Anregung zum B'Plan-Entwurf VI-140

Thema: Städtebauliche Einbindung/ Wegenetz des Parks

Aktionsgemeinschaft Gleisdreieck, 27. 06. 06

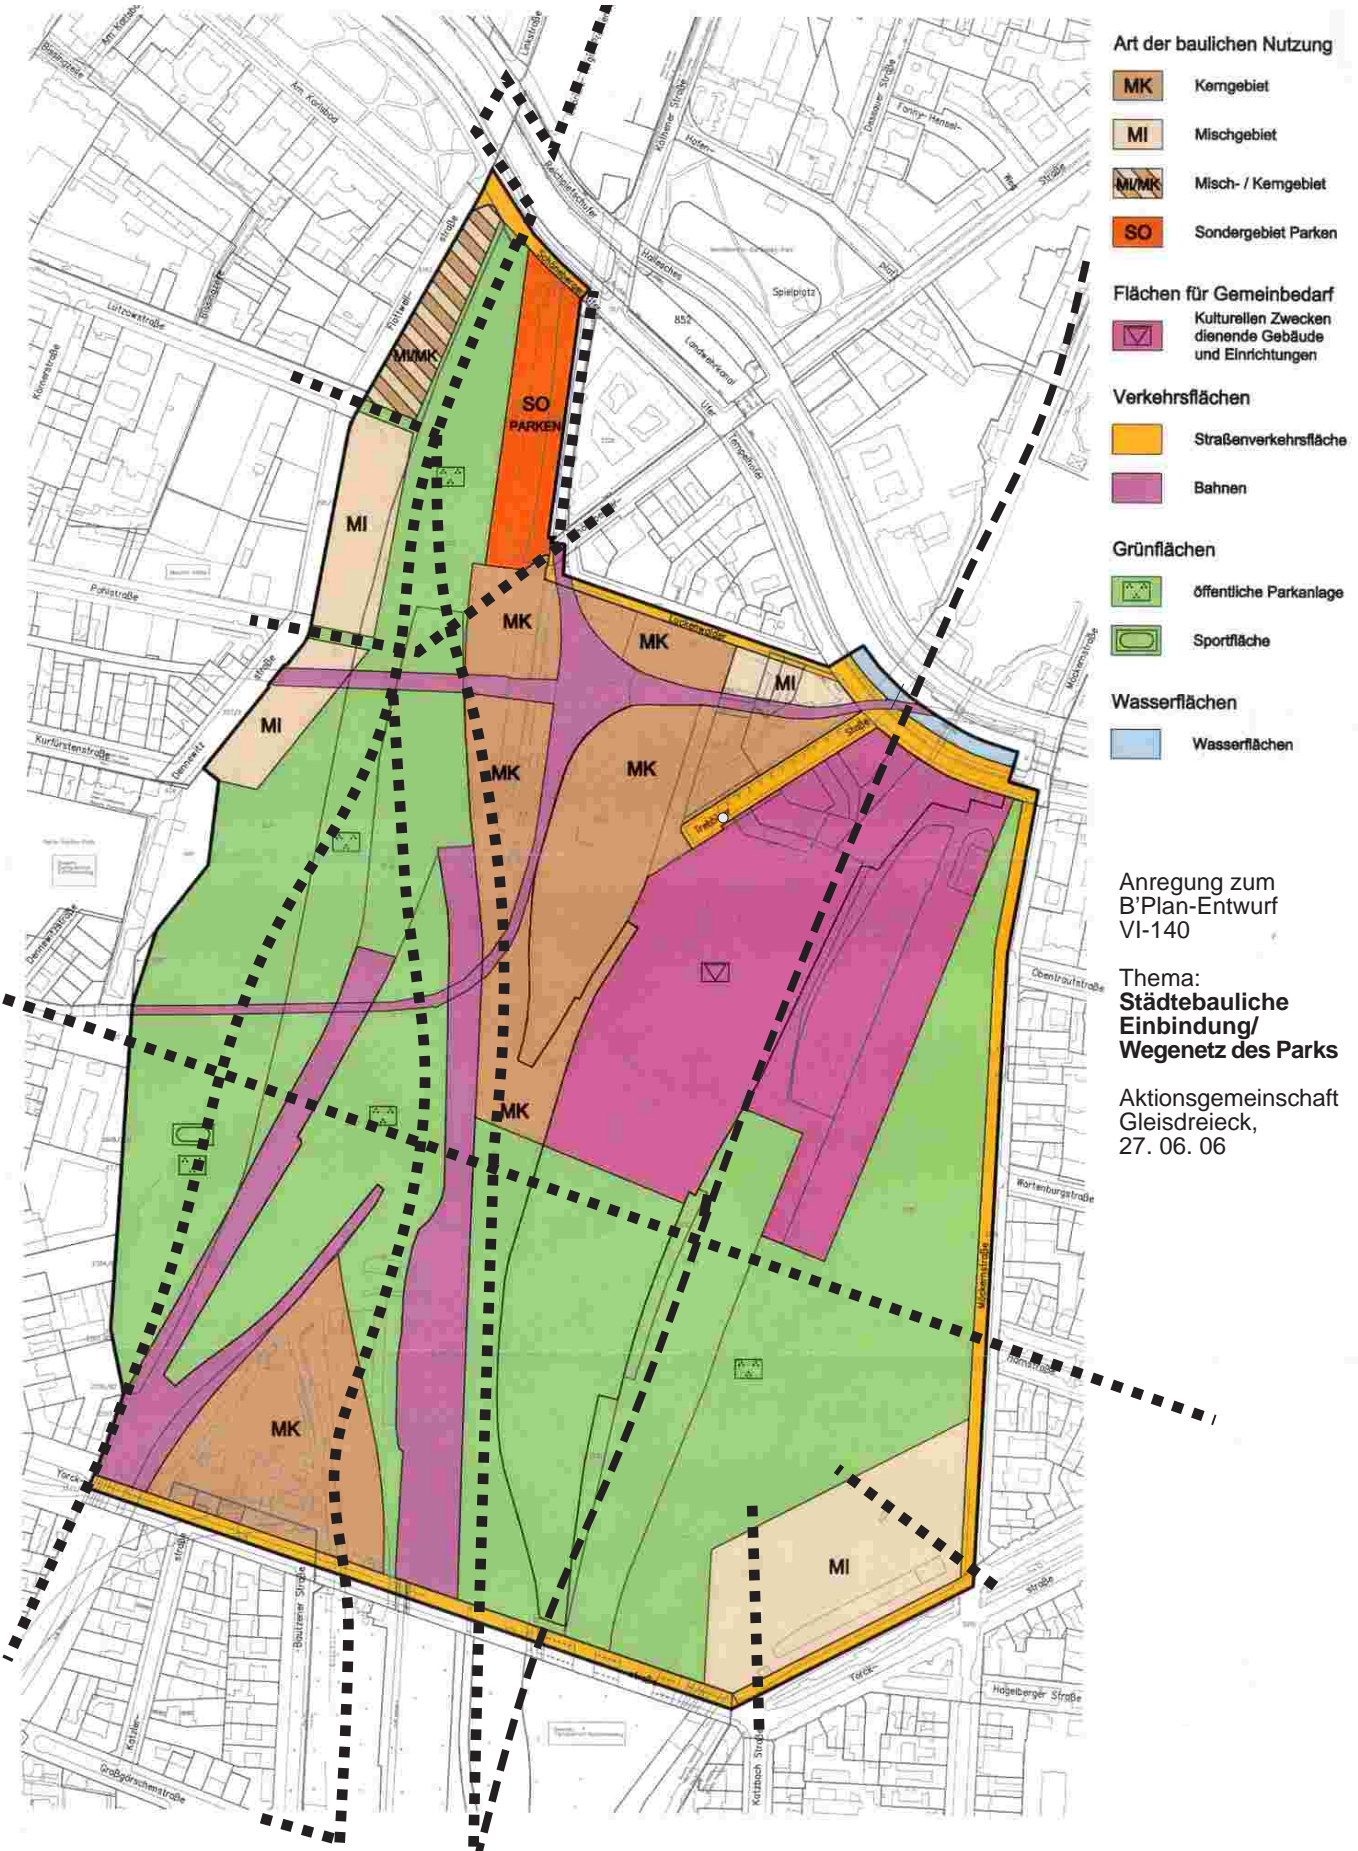
Die Städtebauliche Einbindung des Gleisdreiecks entsteht in erster Linie durch den Park und nicht durch die Bauflächen. Deswegen sind die wichtigsten Teile des Wegenetzes des Parks im B'Plan IV-140 schriftlich und zeichnerisch darzustellen, zumal diese Wege teilweise die vorgeschlagenen Bauflächen und Bahnlinien tangieren, bzw. durch- oder überqueren. Diese Wege binden nicht nur die unmittelbare Nachbarschaft an den Park an, sondern haben auch überörtliche Bedeutung. In Anlage 5) sind die Wege in den B-Planentwurf VI-140 eingezeichnet. Folgende Wege sind in den Bebauungsplanentwurf aufzunehmen:

- vom Kanalufer über den Potsdamer Güterbahnhof bis zur ersten Yorckbrücke auf der Schöneberger Seite der Yorckstraße, Anschluss an die „Schöneberger Schleife“. Im Bereich Yorckstraße und weiter südlich könnte diese Wegeplanung im Konflikt stehen mit den Planungen für die Regionalbahn nach Potsdam und die S 21.

- vom Kanalufer über den Potsdamer Güterbahnhof auf der Westseite der neuen Fern- und Regionalbahn durch das Baufeld „Yorckdreieck“ hindurch über vorhandene Brücke über die Yorckstraße westlich der S-Bahnlinie 2 auf die zur Zeit brachliegende Fläche östlich der Bautzener Straße, weiter nach Süden unter Monumentenbrücke hindurch, Zugang auf der Höhe Großgörschenstraße, Anschluß an die „Schöneberger Schleife“

- vom Kanalufer über den Potsdamer Güterbahnhof auf der Ostseite der neuen Fern- und Regionalbahn durch das Baufeld „Urbane Mitte“ hindurch auf die frühere Fläche des Postbahnhofs, dann auf dem Anhalter Güterbahnhof nach Süden über die vorhandenen alten Yorckbrücken in den Flaschenhals, unter der Monumentenbrücke hindurch bis zur Kolonnenbrücke.

- vom Anhalter Personenbahnhof mittels der vorhandenen Fußgängerbrücke über den Landwehrkanal kommend über den Anhalter Güterbahnhof zwischen der ersten und zweiten Ausbaustufe des Deutschen Technikmuseums westlich und der dritten Ausbaustufe (Ladestraße) östlich hindurch, dann weiter nach Süden über die Yorckstraße mithilfe der alten Brücken, im Flaschenhals Zusammenschluß mit dem östlich der Fern- und Regionalbahn vom Potsdamer Güterbahnhof verlaufenden Weg

- in Ost-West-Richtung in der Achse Horn-Bülowstraße (Generalszug) mittels Brücke über die Fern- und Regionalbahnlinien und S21 hinweg.
- von der Kreuzung Yorckstraße/Möckern/Hegelberger Straße über das Baufeld „Möckernkiez“ in den Park, ebenso aus Richtung Katzbachstraße in den Park.

- von der Schöneberger – und Luckenwalder Straße über den Potsdamer Güterbahnhof Richtung Lützow-, Pohl- und Kurfürstenstraße.
- von der Ecke Luckenwalder/Schöneberger Straße unter dem Viadukt der U2 nach Norden.
